BT0136
07.10.96

Assunto: Alteração da Haste do Interruptor 00.0136.56.5
Modelos: BWR 22A/ BLL 22 EDB
Marca: Brastemp

Fig.01

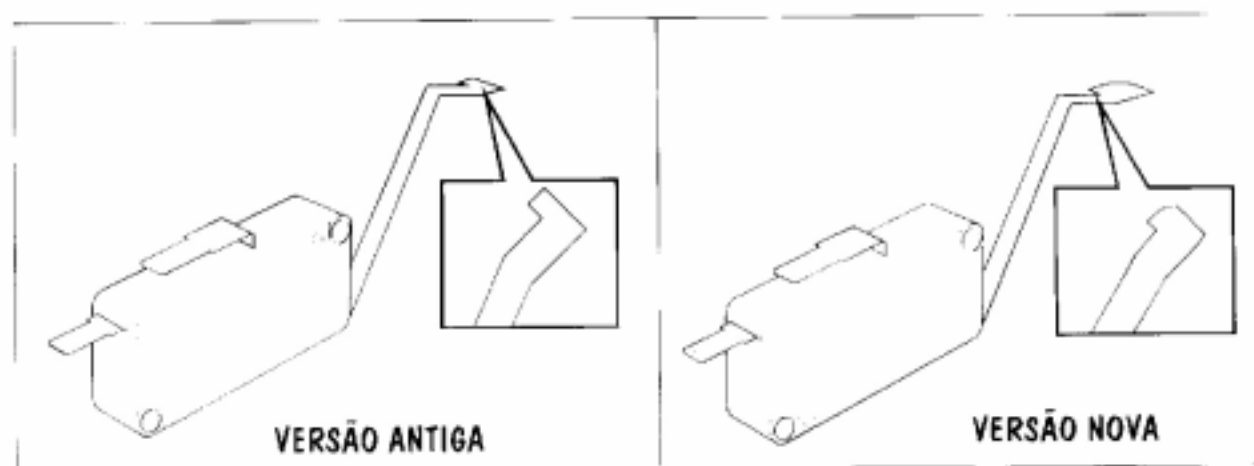
A partir de 02.09.96 o Interruptor da Tampa (00.0136.56.5) das Lavadoras BLL 22 EDA e BWR 22A sofreu modificação na haste de Acionamento.

O Comprimento e a inclinação do atuador novo são maiores, além de ter sido alterado o recorte na sua ponta (figura 1).

Para eliminar o problema de Haste do Interruptor escapando, além desta modificação, também foi reduzida a folga no alojamento do mesmo no Fundo Protetor.

Observe que o Fundo Protetor (00.0303.61.6) agora possui nervuras que dão maior rigidez à sua estrutura, evitando empenamento.

Para atendimentos de campo, não é necessário trocar o Fundo Protetor.

Não haverá alteração no código das peças.
